*Companhia
Energética de
São Paulo*

Problemas Eletromecânicos
Unidades 1 a 4

RESIDÊNCIA ILHA SOLTEIRA E TRÊS IRMÃOS		FOLHA 01
OBRA:	ILHA SOLTEIRA - EUI	
ASSUNTO:	PROBLEMAS ELETROMECÂNICOS - MÁQUINAS 1 A 4

**Tubo de Admissão de Ar Anticavitacional.
Modificação Feita no Grupo — 02 —**

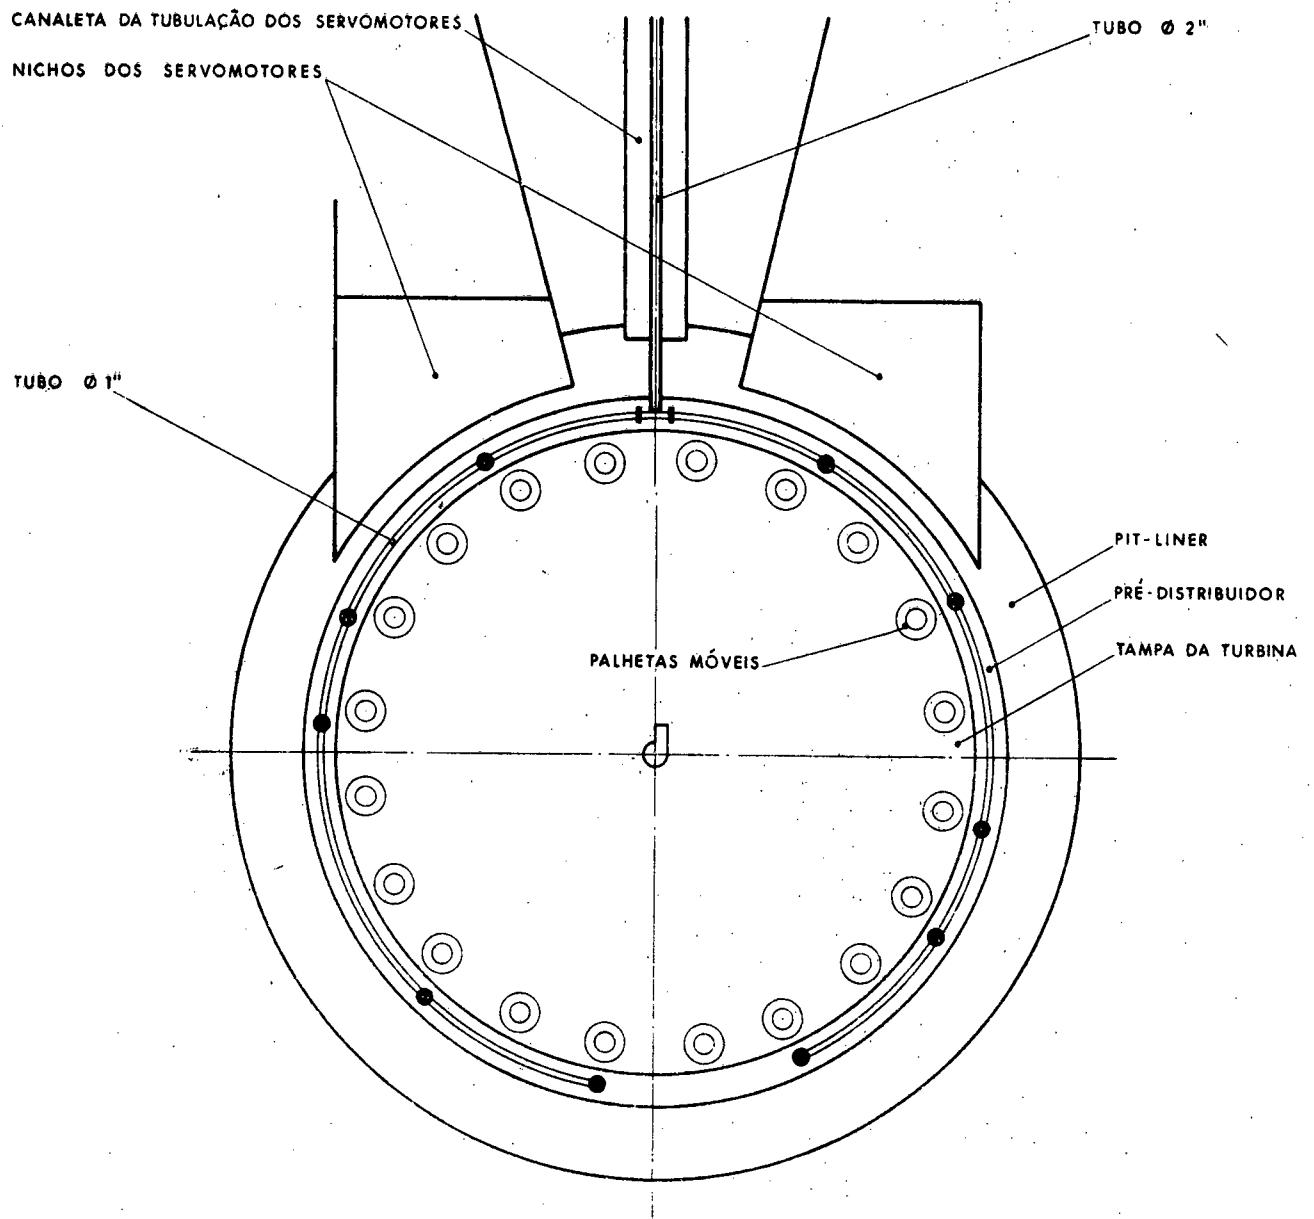
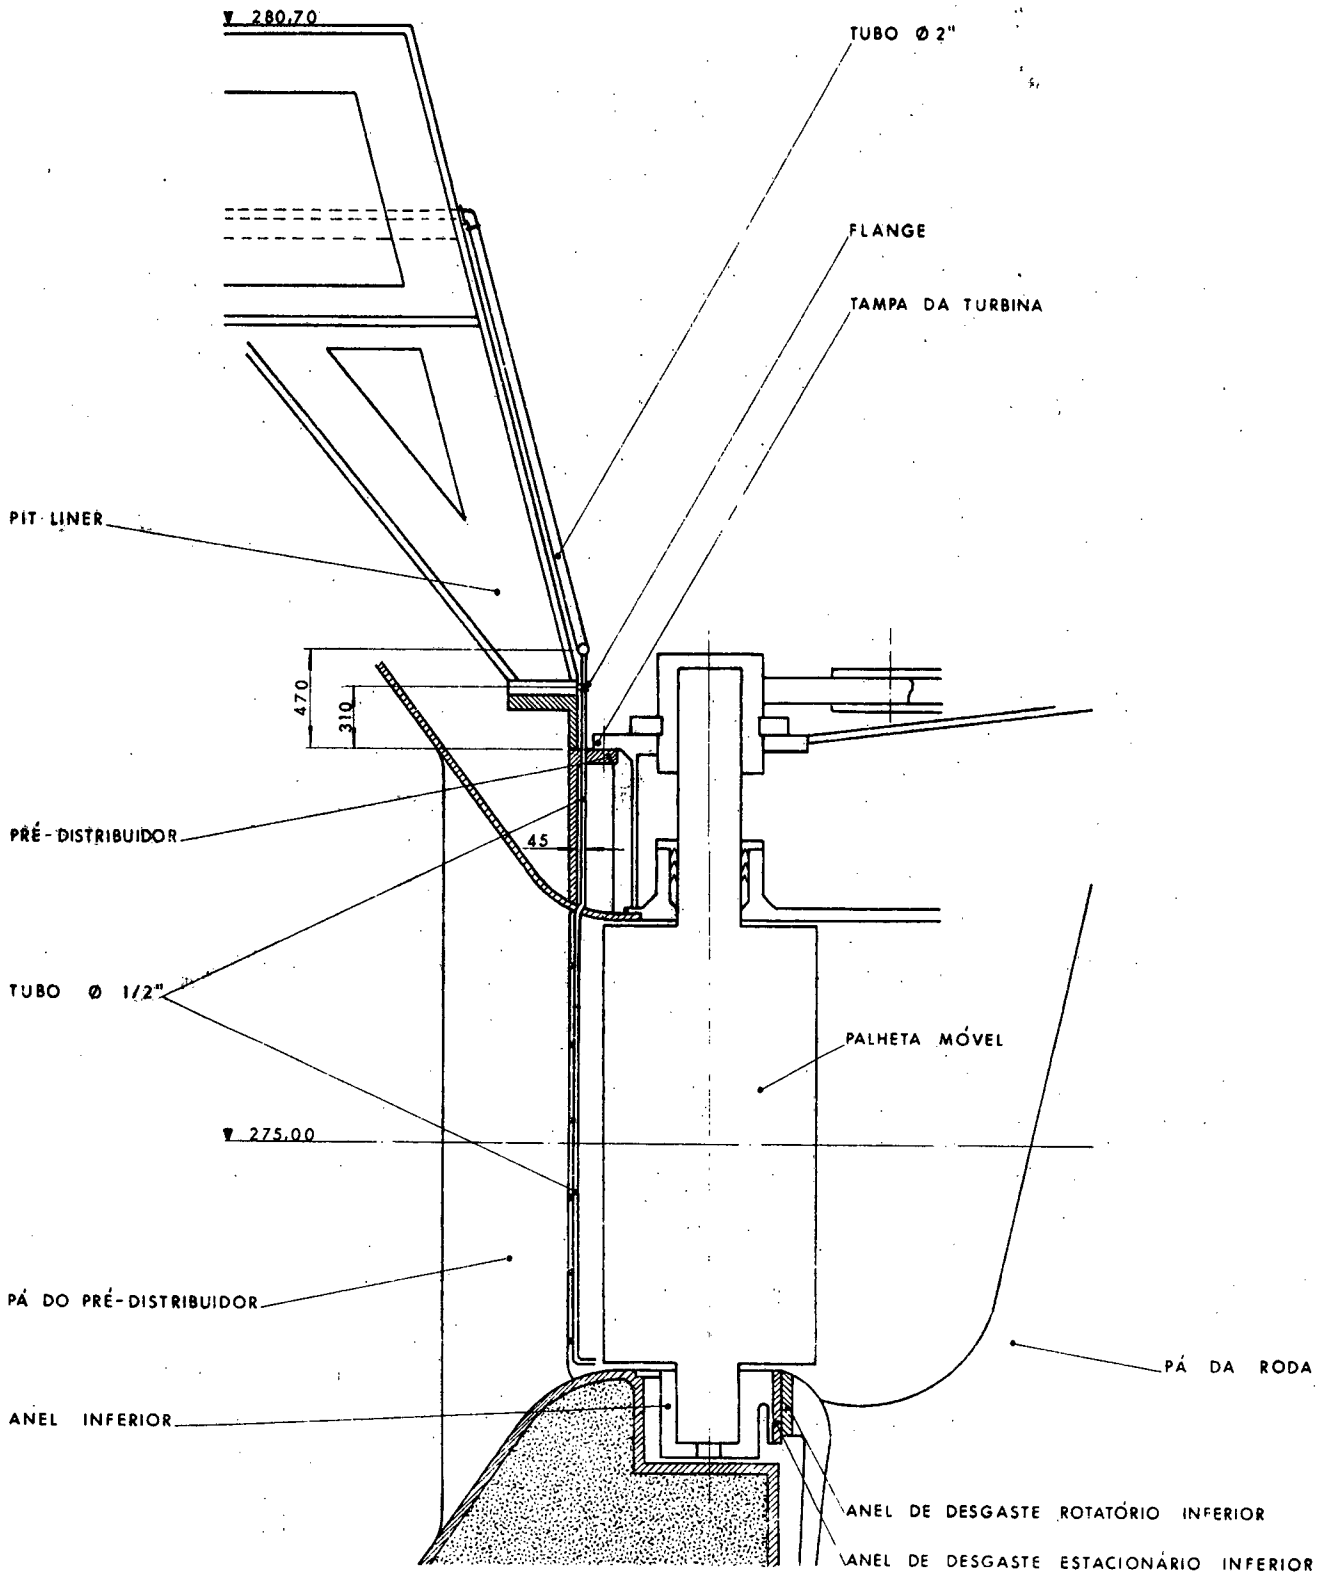
1 - TUBO DE ADMISSÃO DE AR ANTICAVITACIONAL DO GRUPO 02.

Esse sistema foi instalado durante os meses de abril e maio de 1977 e consiste em: um tubo de $\varnothing$ 2" que pela canaleta da tubulação do servomotor, entra no pit-liner e desce acompanhando a parede até 470mm acima da borda do pré-distribuidor, onde se apoia a tampa da turbina.

Ligados ao tubo de $\varnothing$ 2", por meio de um T, servem de coletor, dois tubos de $\varnothing$ 1", que se prolongam no sentido oposto, contornando a parede do pit-liner, quase completando um anel.

Do coletor de $\varnothing$ 1", saem dez tubos de $\varnothing$ 1/2" que, por meio de furos, transpassam as duas flanges do pré-distribuidor (a de fixação e a da vedação da tampa da turbina) e, acompanhando a borda interna das pás fixas, descem até a altura da superfície do anel inferior, conforme desenho da folha nº 06.

As extremidades dos tubos de 1/2" são curvados para direcionamento do ar à roda da turbina.

**Posição dos Tubos Flexíveis de Graxa das Turbinas dos
Grupos 01 a 04, com as Palhetas Móveis Fechadas**

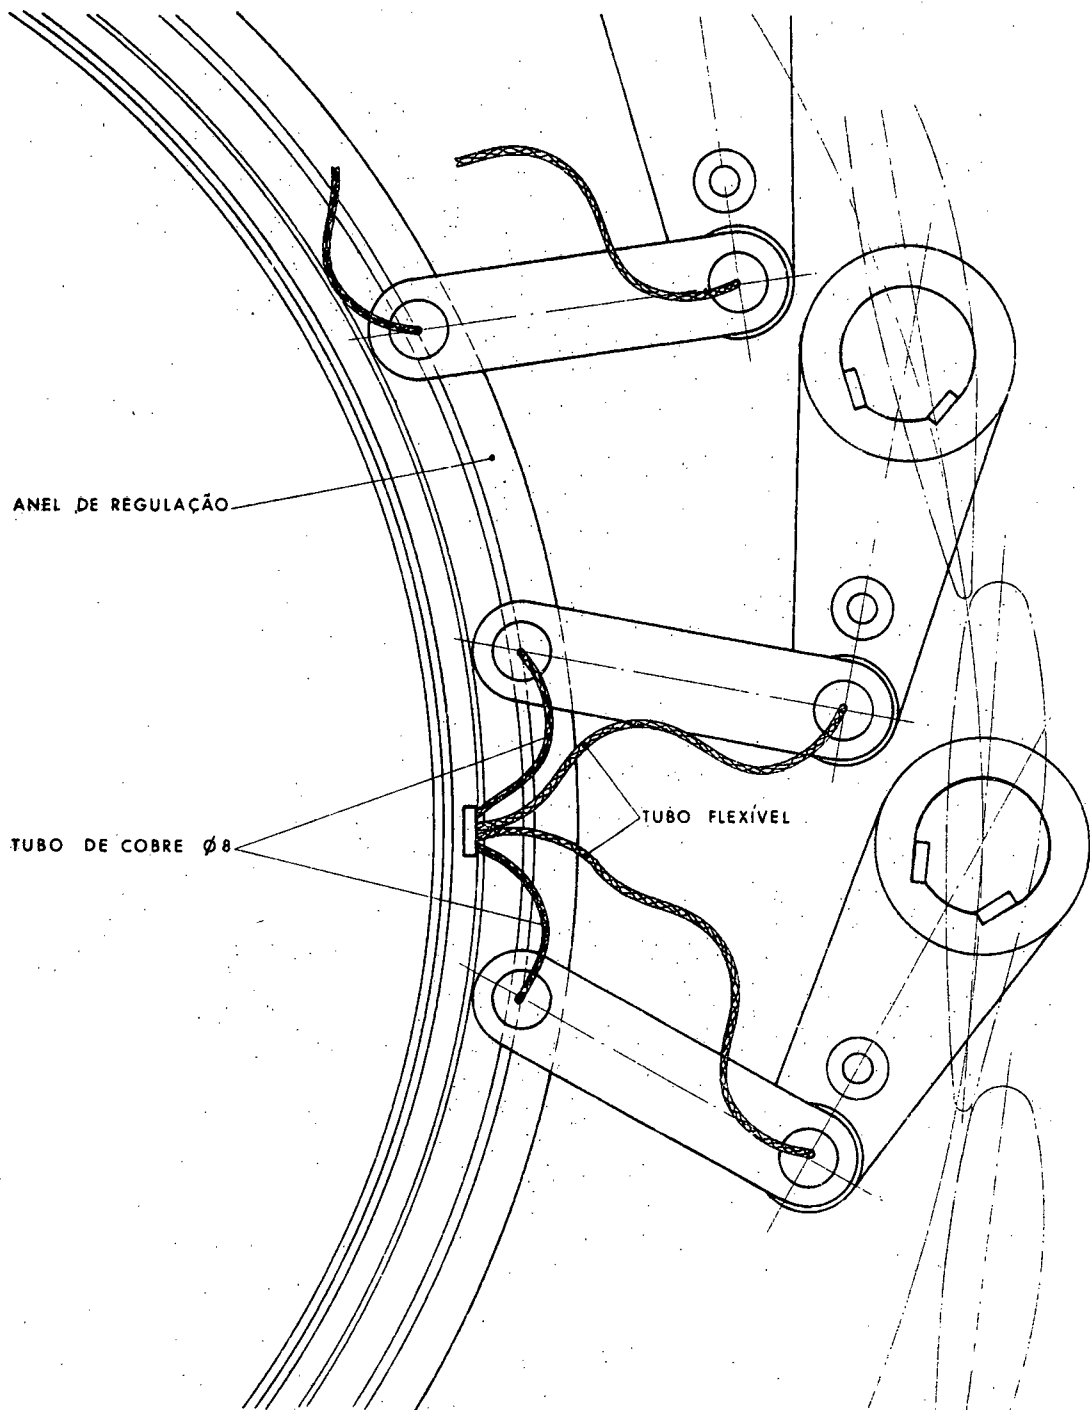
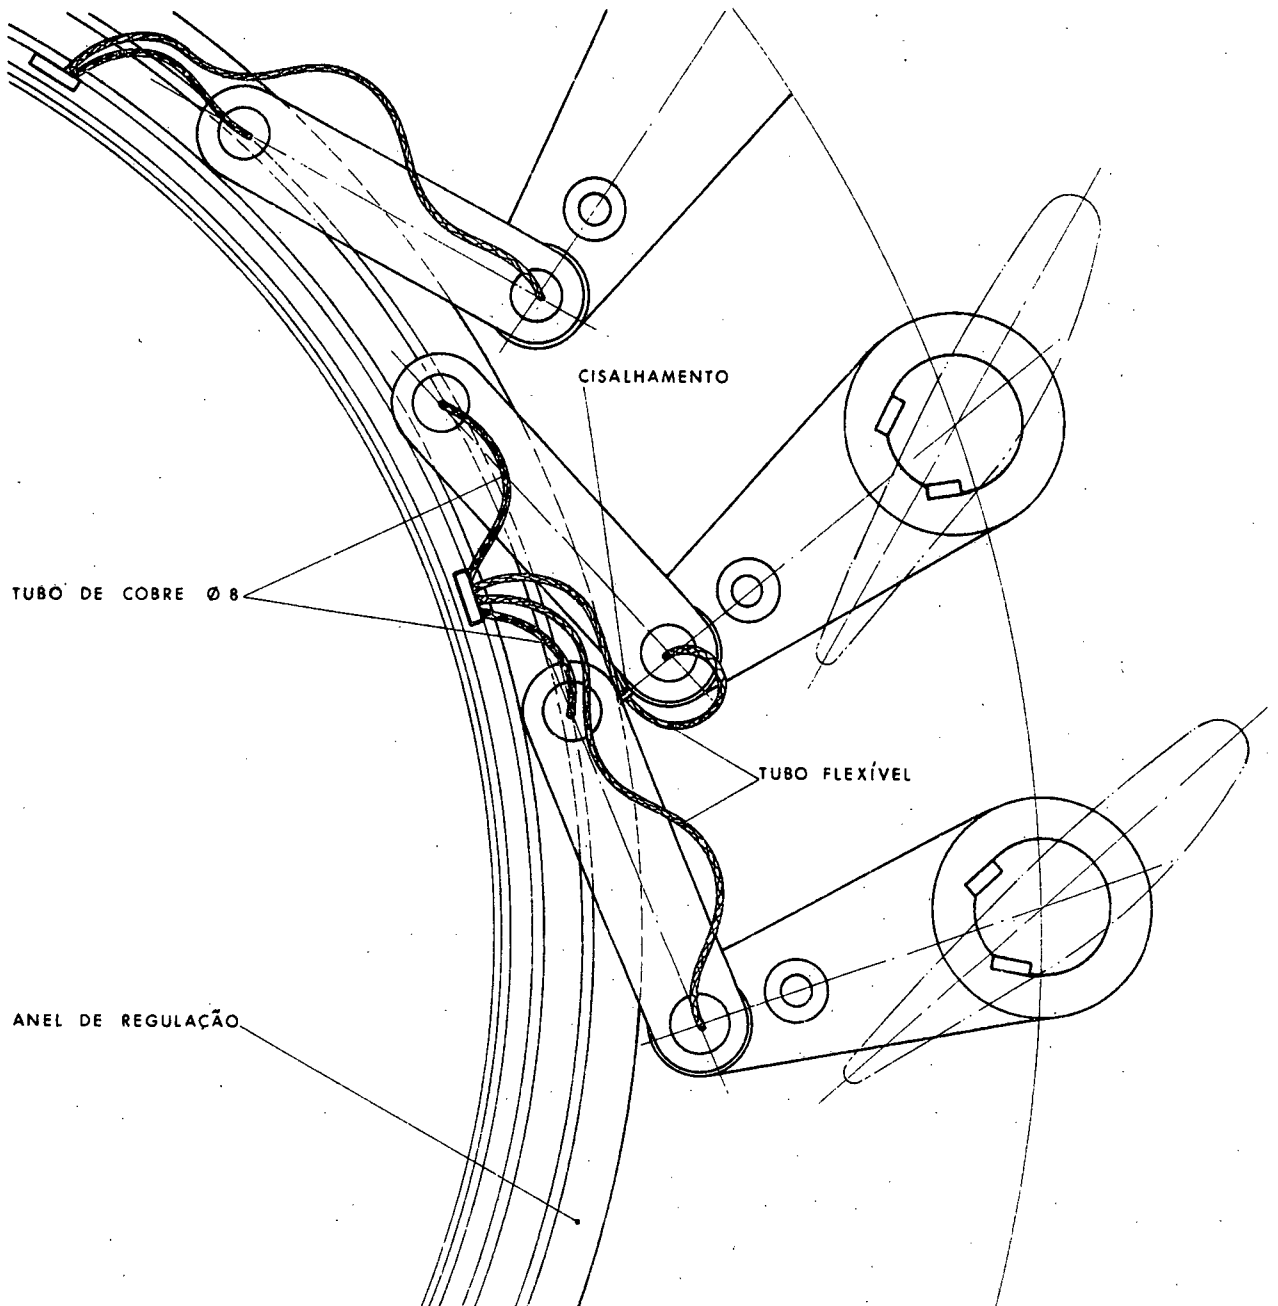
Face a locação (posição original de montagem) desses flexíveis, durante a operação da abertura das palhetas móveis, os mesmos ficavam prensados entre os elos das pás e o flange do anel de regulação, causando o cisalhamento desses flexíveis naquela região.

Para evitar tal problema optou-se pela montagem desse flexíveis, sobre suportes fabricados e montados na Obra, conforme desenhos das folhas nº 09, 10, 11 e 12.

Modificação Feita no Tubo de Sucção das Bombas de Injeção de Óleo no Mancal de Escora dos Grupos 01a04

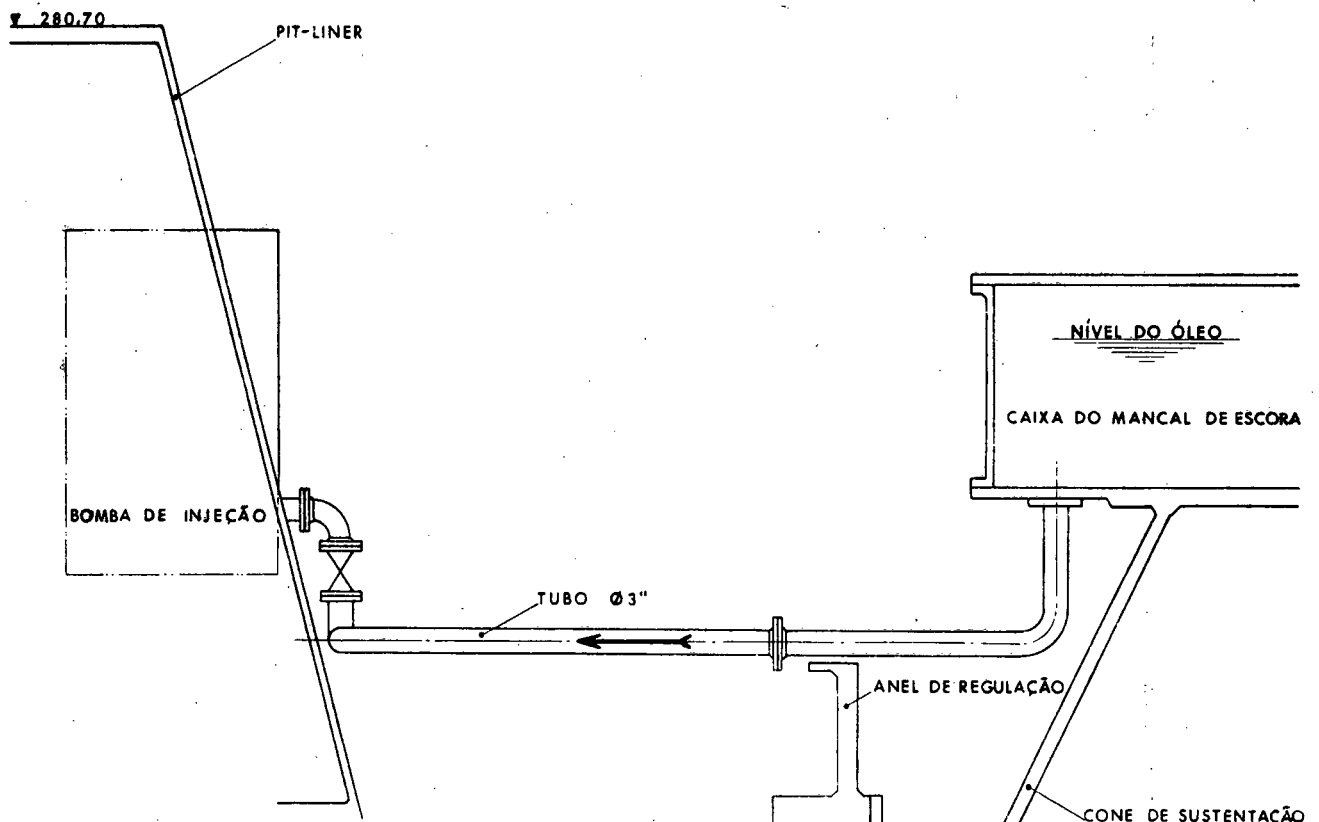
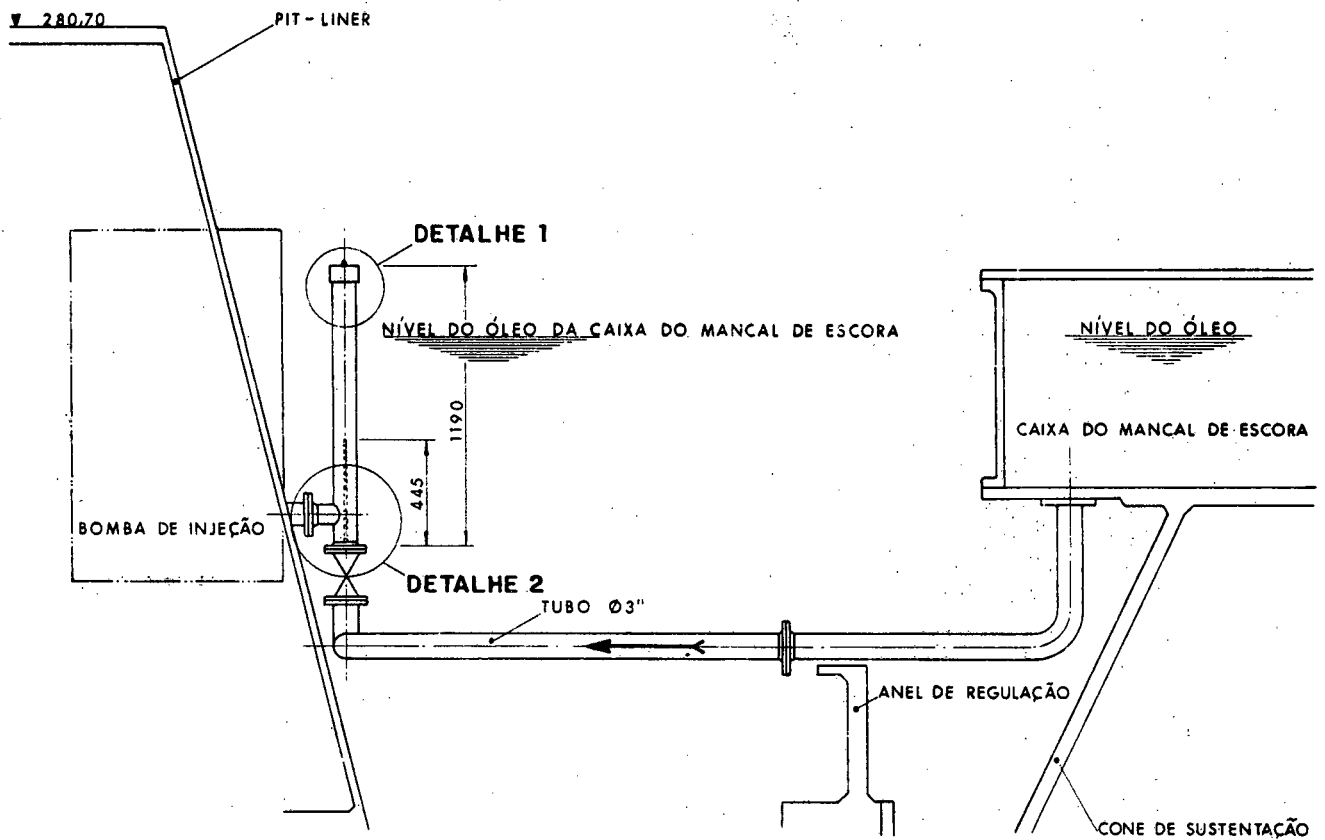
Face a formação excessiva de espuma de óleo, na tubulação que conduz o óleo da caixa do mancal para as bombas de injeção, foi necessário se executar uma modificação nessa tubulação, conforme de senho da folha nº 14, para evitar o funcionamento im perfeito das bombas de injeção quando estas succiona vam a espuma de óleo (bolhas de ar), da tubulação.
